**Rapport de l'inspection
pour présentation au CODERST**

OBJET : Instruction Dossier LNA Créhen

Laiterie Nouvelle de l'Arguenon

Demande du 24 octobre 2014

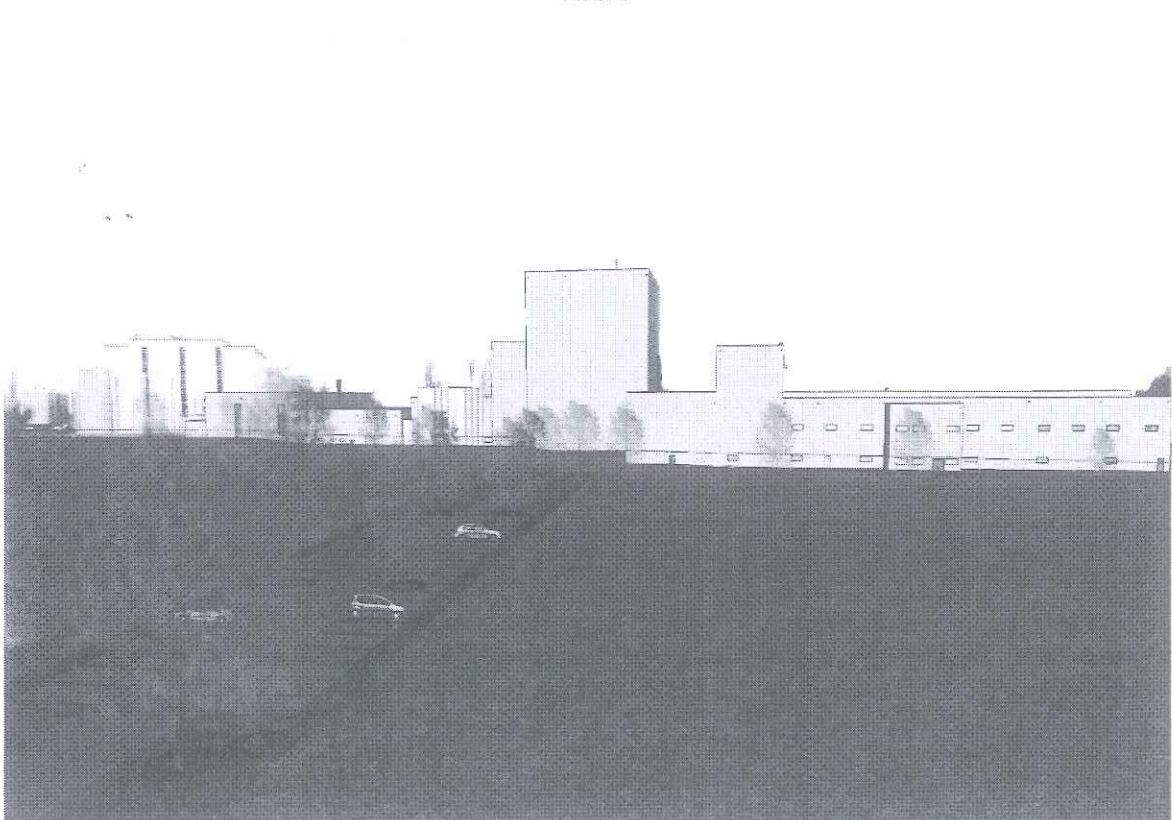
L'exploitant indique que l'impact supplémentaire sur le site industriel en zone d'activité sera faible.

Concernant la station d'épuration, les ouvrages et bâtiments en projet ne modifieront pas l'impact visuel de l'installation.

Zones de surpression – Salle des machines existantes – Scénario 14 bis

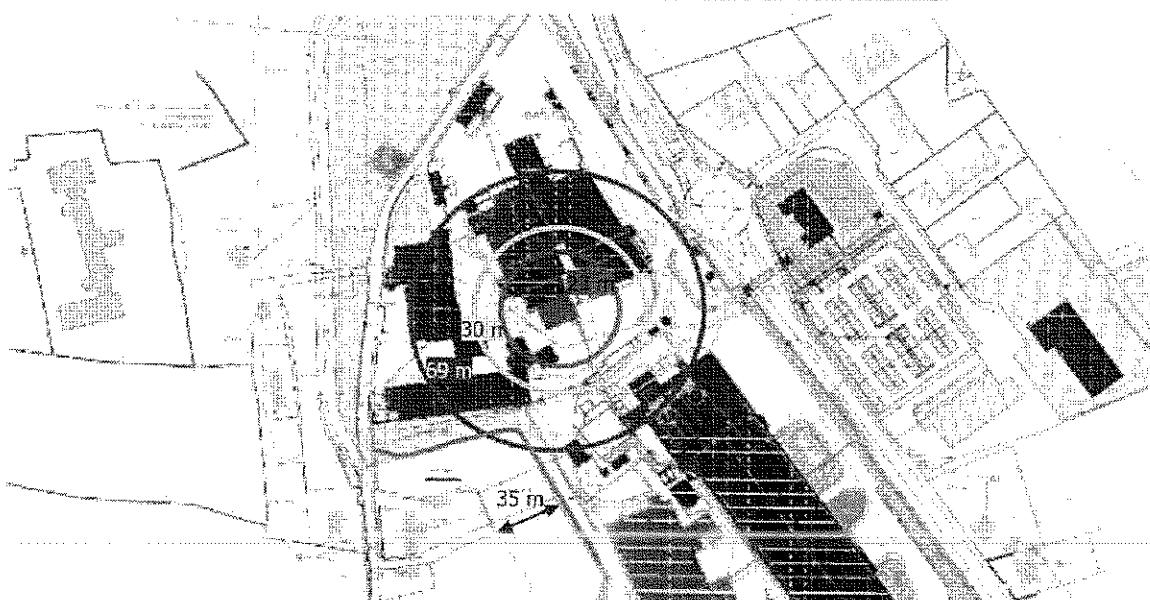
Concernant la salle des machines du projet Talia (salle de machines avec 200 kg de NH3) L'inspection prend acte de la proposition de l'exploitant (doublement du dispositif d'extraction), néanmoins l'étude sera réalisée dans l'année suivant l'autorisation d'exploiter. Le chapitre 9.1 reprend cette prescription.
